AGÊNCIA REGULADORA DE SANEAMENTO BÁSICO E INFRAESTRUTURA VIÁRIA DO
ESPÍRITO SANTO – ARSI

RELATÓRIO DE FISCALIZAÇÃO

RF/DT/GRS/007/2015

ASSUNTO: Fiscalização da prestação de serviços de Esgotamento Sanitário no município da Serra - SES Civit II e Feu Rosa.

Figura 3 - Eficiência de Remoção de DBO da ETE Civit II em %.

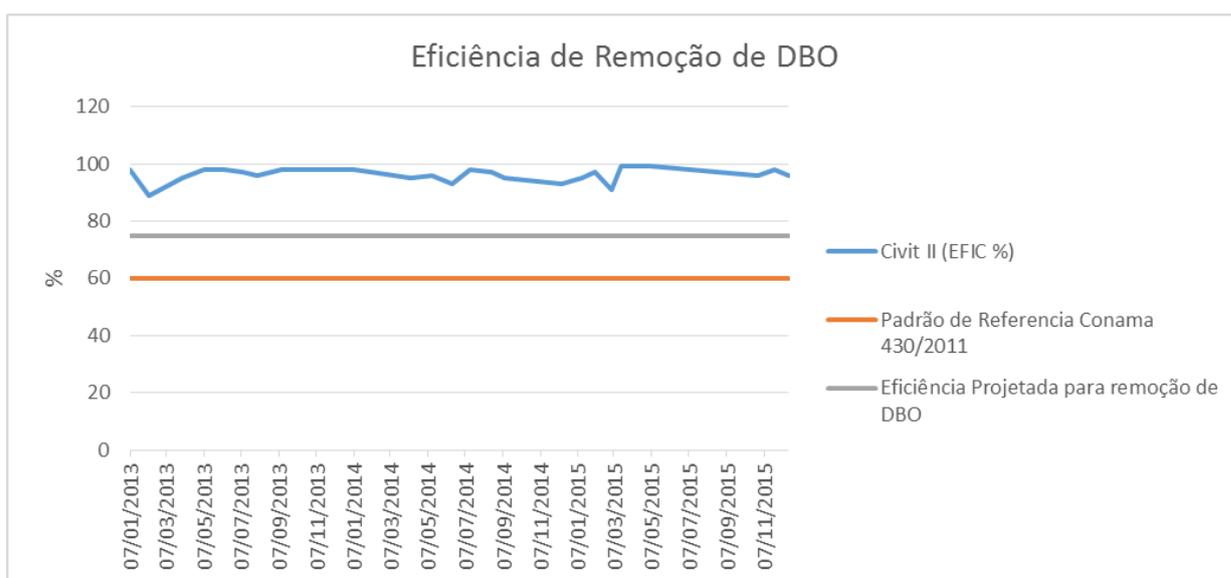
Em relação à eficiência de tratamento (Figura 3), a análise dos resultados do monitoramento enviados pela CESAN apresentou conformidade frente à resolução CONAMA 430/2011, com eficiência mínima de remoção de DBO de 89%, média de 96,1%, e máxima de 99%, lançando o efluente no corpo receptor (córrego Maringá).

Figura 39 - Painel de controle da EEBB Aldeia de Laranjeiras.

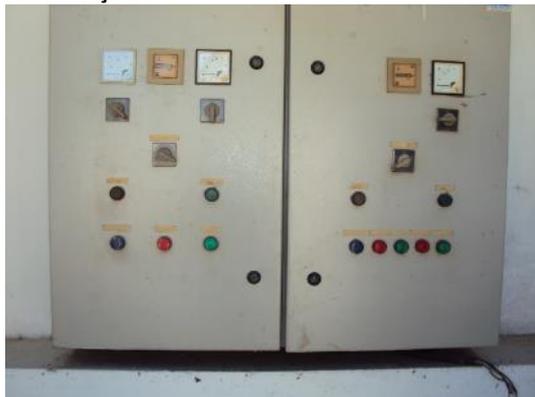
- **EEB Aldeia de Laranjeiras:** Não possui identificação na entrada (Figura 37), possui mecanismo de remoção de sólidos grosseiros (gradeamento) (Figura 38). A elevatória opera com uma bomba. O painel de controle (Figura 39) apresenta boas condições, entretanto, está sem sinalização de risco de choque elétrico. Há grande quantidade de resíduos grosseiros e fiação exposta no poço de sucção (Figura 40), bem como entulho na área interna (Figura 41) e grande quantidade de gordura na estrutura que antecede ao gradeamento (Figura 42).

- C10.** Na EEEB Aldeia de Laranjeiras (SES CIVIT II) não há identificação, não há bomba reserva, o painel de controle está sem sinalização de risco de choque elétrico, há grande quantidade de resíduos grosseiros e fiação exposta no poço de sucção, há entulho na área interna e grande quantidade de gordura na estrutura que antecede ao gradeamento.

Figura 60 - Poço de sucção da EEEB Morada de Laranjeiras com fiação exposta.

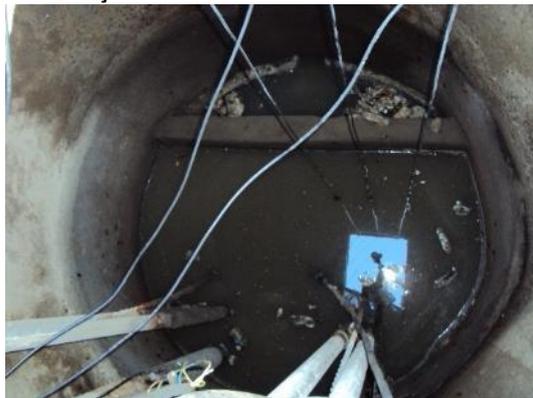
- **EEEB Morada de Laranjeiras:** Não possui identificação na entrada, o alambrado do portão está com abertura (Figura 58), possui mecanismo de remoção de sólidos grosseiros (gradeamento) (Figura 59). O poço de sucção possui fiação exposta (Figura 60). O painel de controle apresenta boas condições, entretanto, está sem sinalização de risco de choque elétrico (Figura 61 e Figura 62).

- C15.** Na EEEB Morada de Laranjeira (SES CIVIT II) não há identificação na entrada, o alambrado do portão está com abertura, há fiação exposta no poço de sucção e o painel de controle está sem sinalização de risco de choque elétrico.

Figura 87 - Eficiência de Remoção de DBO da ETE Feu Rosa em %.

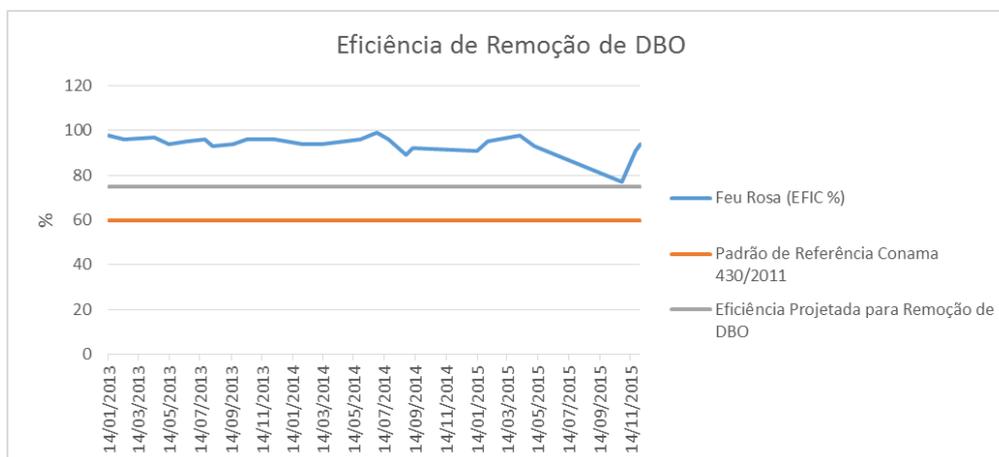
Em relação à eficiência de tratamento (Figura 87), a análise dos resultados do monitoramento enviados pela CESAN apresentou conformidade frente à resolução CONAMA 430/2011, com eficiência mínima de remoção de DBO de 77%, média de 93,9%, e máxima de 99%, lançando o efluente no corpo receptor (córrego Irema).
